<b>Title - Sujet</b> High Density Mobile Shelves Rayonnages mobiles haute densité	
<b>Solicitation No. - N° de l'invitation</b> M5000-213205/A	<b>Amendment No. - N° modif.</b> 003
<b>Client Reference No. - N° de référence du client</b> M5000-213205	<b>Date</b> 2021-03-01
<b>GETS Reference No. - N° de référence de SEAG</b> PW-\$CAL-146-7174	
<b>File No. - N° de dossier</b> CAL-0-43181 (146)	<b>CCC No./N° CCC - FMS No./N° VME</b>
<b>Solicitation Closes - L'invitation prend fin</b> <b>at - à 02:00 PM</b> Mountain Standard Time MST <b>on - le 2021-03-09</b> Heure Normale des Rocheuses HNR	
<b>F.O.B. - F.A.B.</b> <b>Plant-Usine:</b> <input type="checkbox"/> <b>Destination:</b> <input checked="" type="checkbox"/> <b>Other-Autre:</b> <input type="checkbox"/>	
<b>Address Enquiries to: - Adresser toutes questions à:</b> Abou Ahmad, Kassan	<b>Buyer Id - Id de l'acheteur</b> cal146
<b>Telephone No. - N° de téléphone</b> (403) 464-9492 ( )	<b>FAX No. - N° de FAX</b> (418) 566-6167

**La présente modification 003 vise à répondre aux questions suivantes de l'industrie, à reporter la date de clôture et à modifier la demande de soumissions M5000-213205/A comme suit :**

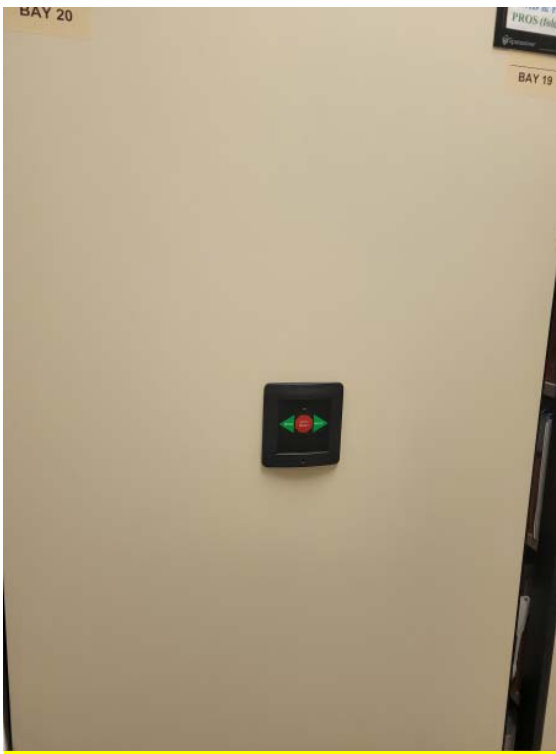
Est-il possible de visiter les lieux si les protocoles liés à la COVID-19 sont respectés?

En raison de la COVID-19, nous tentons de limiter les visites des bâtiments du gouvernement. Nous pouvons toutefois fournir des photos pour montrer les rails, les chariots, les panneaux de façade, les composants de sécurité et les rayonnages. Voir les photos ci-dessous.

Voici à quoi ressemble une travée de rayons. Une tablette de 15 po des deux côtés de la travée.
